**AVIS RELATIF À LA PROTECTION
CONTRE LES EVENTUELS EFFETS NOCIFS ET NUISANCES
PROVOQUÉS PAR LES RAYONNEMENTS NON IONISANTS
GÉNÉRÉS PAR DES ANTENNES ÉMETTRICES STATIONNAIRES**

Commune : LIEGE - Exploitant : PROXIMUS

Référence exploitant : 41SOL_01

Rapport n° 2891 / 2023

Figure 1 : Vue en plan des lieux de séjour et des points de contrôle

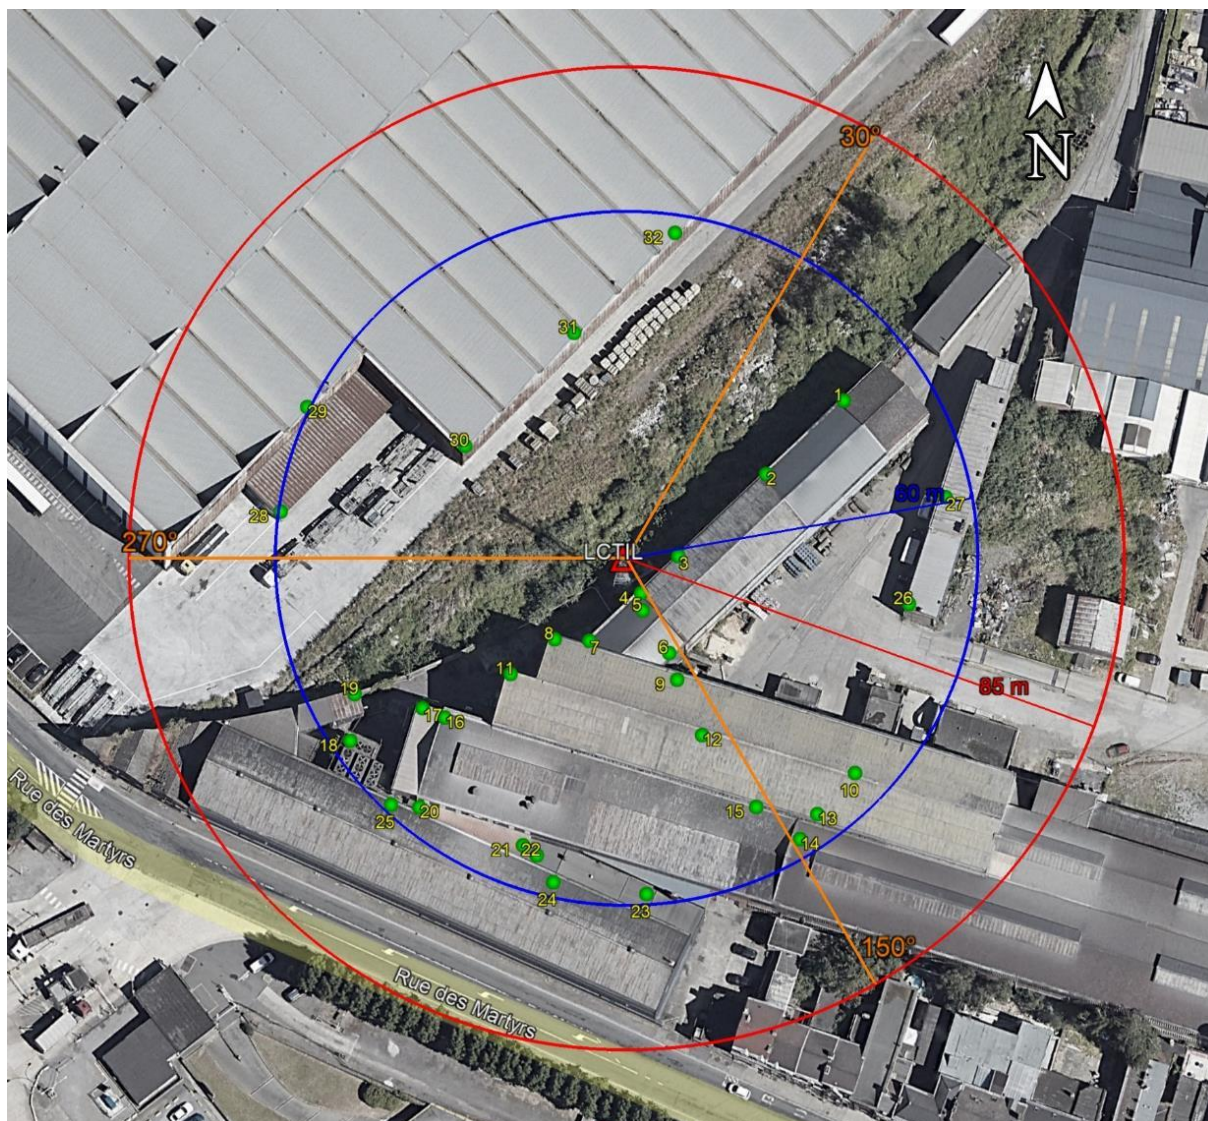
En ce qui concerne les antennes de l'installation mentionnées dans le tableau 1, la distance maximale à laquelle la limite pourrait être atteinte, à l'extérieur, est égale à 83,3 m. S'il n'y a pas de LS à une distance inférieure, les antennes respectent forcément la limite d'immission.

Dans le cas des LS situés à l'intérieur des bâtiments, une atténuation d'obstacle est prise en compte et il en résulte que la distance maximale à laquelle la limite pourrait être atteinte se réduit à 59,0 m.

Figure 2 : Vue en plan des installations d'antennes dans un rayon de 300 mètres autour de l'installation faisant l'objet de la demande d'avis

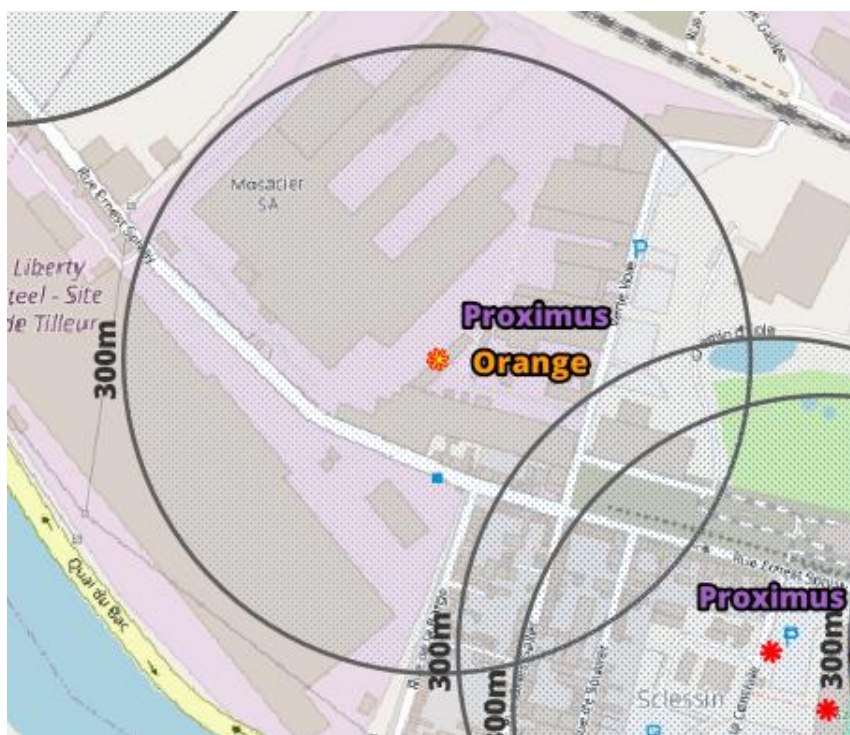
Compte tenu du nombre d'installations localisées dans la figure 2, il apparaît que l'intensité du rayonnement électromagnétique généré, dans les lieux de séjour situés à proximité de l'installation référencée dans le paragraphe 2, par l'ensemble des antennes émettrices stationnaires de l'ensemble des exploitants du même site d'antennes émettrices stationnaires respecte la limite fixée à l'article 4, § 2 du décret.
